DIRECTION DES ÉVALUATIONS ENVIRONNEMENTALES

**Rapport d'analyse environnementale
pour le projet de reconstruction de certaines sections
du mur de protection de la route 132 sur le territoire
de la Municipalité de Saint-Maxime-du-Mont-Louis
par le ministère des Transports**

Dossier 3216-02-021

Le 28 mai 2008

FIGURE 2 : SECTION DE 30 M DE LA PARTIE SUPÉRIEURE DU MUR À RÉPARER (LOUIS BELZILE, MAI 2008).

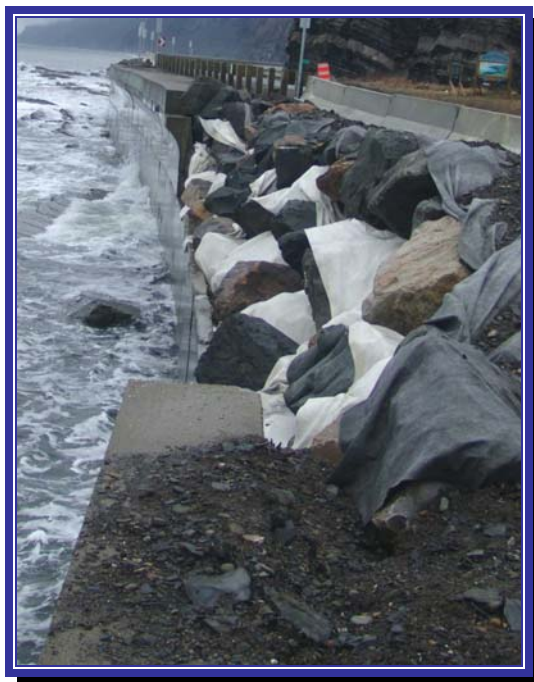
Le MTQ prévoit également réparer la section de 30 m de la partie supérieure du mur qui s'est effondrée, située immédiatement à l'est de la section de 420 m du secteur est, au chaînage 7+200 (figures 1 et 2).

Une visite sur le terrain effectuée le 9 mai 2008 par des représentants du MDDEP et le MTQ a permis de constater la nécessité d'intervenir dans les plus brefs délais afin de maintenir la route à son emplacement actuel, particulièrement pour la section du secteur est regroupant la réparation de 30 m de la partie supérieure du mur et la section à reconstruire de 420 m.

FIGURE 3 : REPRÉSENTATION DES DÉFICIENCES DU MUR ACTUEL (MTQ, 2008A ET PHOTO PRISE SUR LE TERRAIN PAR LOUIS BELZILE, MAI 2008)

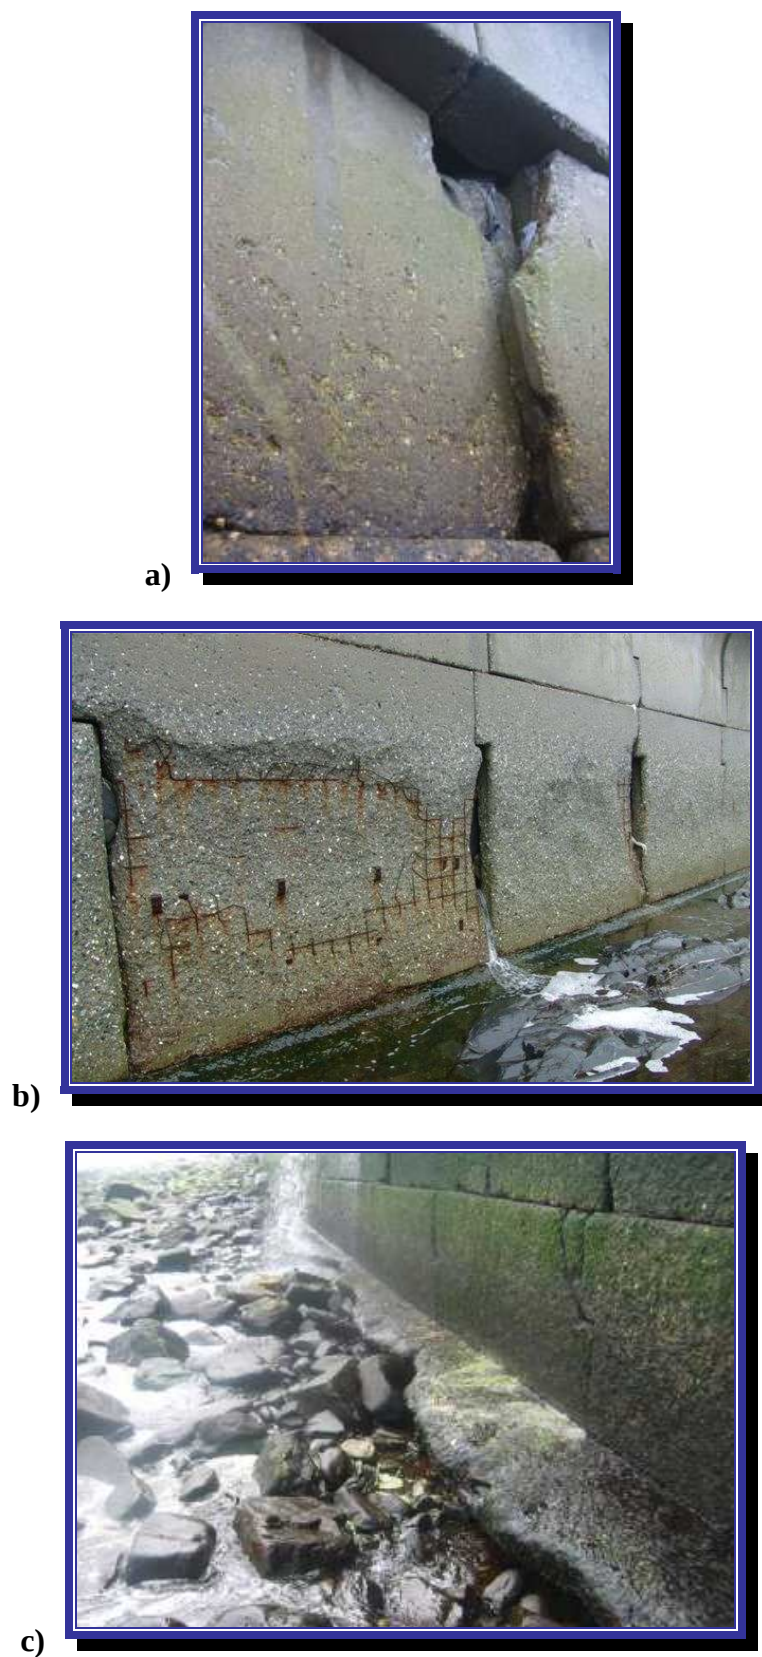
Selon l'initiateur, les déficiences majeures des trois sections du mur à reconstruire sont :

- l'affouillement par endroits sous la semelle de béton (figure 3c);
- l'usure par abrasion du béton des écailles, rendant visible le treillis métallique (armature) à plusieurs endroits, notamment dans la partie inférieure du mur, où l'impact des vagues est le plus direct (figure 3b);
- la perte de matériel granulaire du remblai derrière le mur, à la suite de déchirures de la membrane géotextile, créant des vides importants à certains endroits;
- la cassure des coins des écailles (environ 150) (figure 3a);
- des signes de corrosion importante sur les lamelles d'acier servant d'ancrages dans le sol pour retenir le mur;
- l'enfoncement de certaines écailles (figure 3a).

Le nouvel ouvrage sera monolithique et coulé en place, avec un seul joint de construction tous les 12 m. Cela va éliminer la perte de matériel actuelle du remblai par les nombreux joints des écaïlles du mur. Afin de remédier au problème d'abrasion du béton, le mur sera plus épais que le mur actuel (600 mm par rapport à 250 mm) et le recouvrement sur l'armature sera augmenté de 75 mm à 150 mm. Tout comme le mur actuel, le haut de l'ouvrage sera terminé par un déflecteur qui permettra de limiter l'apport d'eau sur la route, derrière le mur. Le sommet du nouvel ouvrage sera plus haut de 0,5 m par rapport à celui du mur actuel, avec une hauteur variant entre 6,15 et 8,55 m. De plus, des structures seront intégrées à l'ouvrage afin d'assurer une gestion efficace des eaux de déferlement, soit des dalles drainantes et un système d'égout pluvial.

Afin de limiter la problématique d'affouillement sous la semelle et de gélifraction du roc, la nouvelle semelle sera encastrée de 750 mm dans le roc sain. Elle sera ancrée au roc à l'aide d'une série de tiges en acier, insérées et bétonnées dans des trous forés dans le socle rocheux. Le MTQ a également indiqué que la stabilité du mur allait aussi être assurée à sa partie supérieure par une série de tirants en acier enfouis dans le remblai et attachés à des blocs en béton armé, eux aussi enfouis dans le remblai sous la route 132. La voie de circulation devra donc être détruite temporairement, mais le MTQ a toutefois précisé que la circulation des véhicules allait y être maintenue pour toute la durée des travaux. Il est à noter que l'initiateur a pris en considération l'impact appréhendé des changements climatiques dans la conception de l'ouvrage (ex. : modification du niveau d'eau).

FIGURE 5 : SECTEUR DES TRAVAUX ET PRINCIPAUX ÉLÉMENTS DU MILIEU NATUREL (TIRÉE DE LA DEMANDE DE CERTIFICAT D'AUTORISATION, MTQ, 2008D)

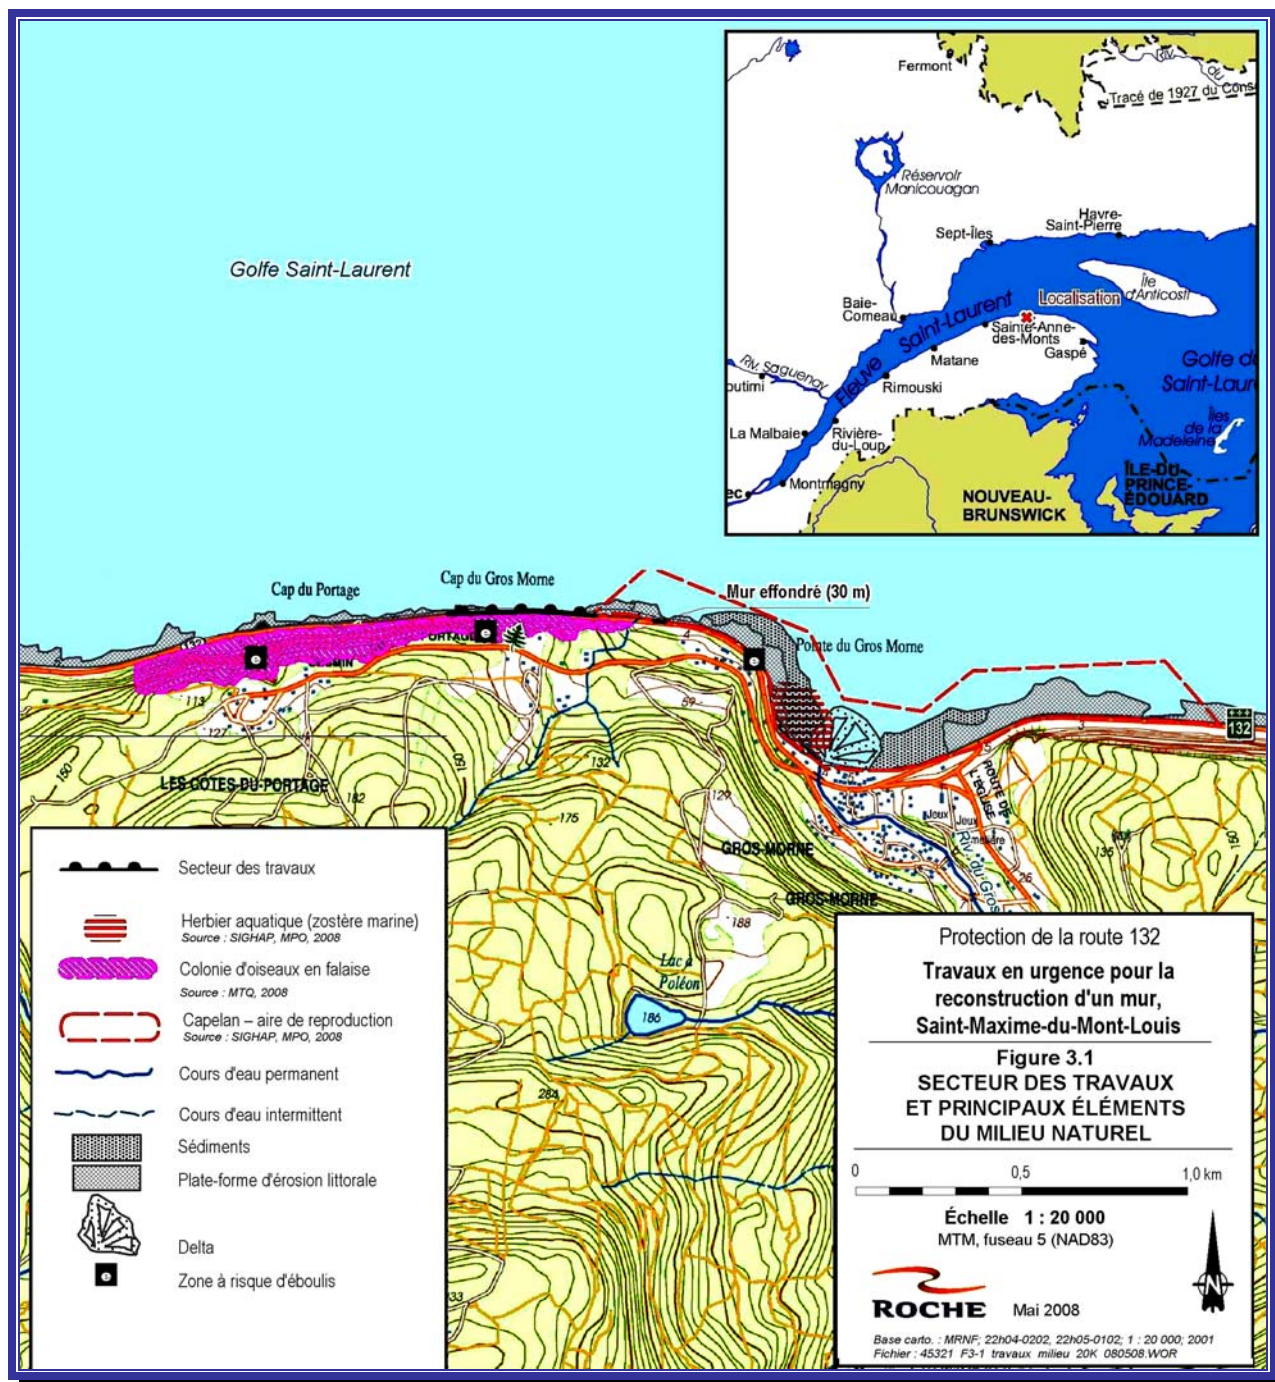
Pour ce qui est de la colonie d'oiseaux en falaise de guillemot miroir (figure 5), le MTQ a précisé que les structures de protection pour prévenir les éboulements de roches des falaises vers la route se limiteraient à des structures au sol de façon à ne pas engendrer d'impact sur la nidification de cette espèce (MTQ, 2008e).
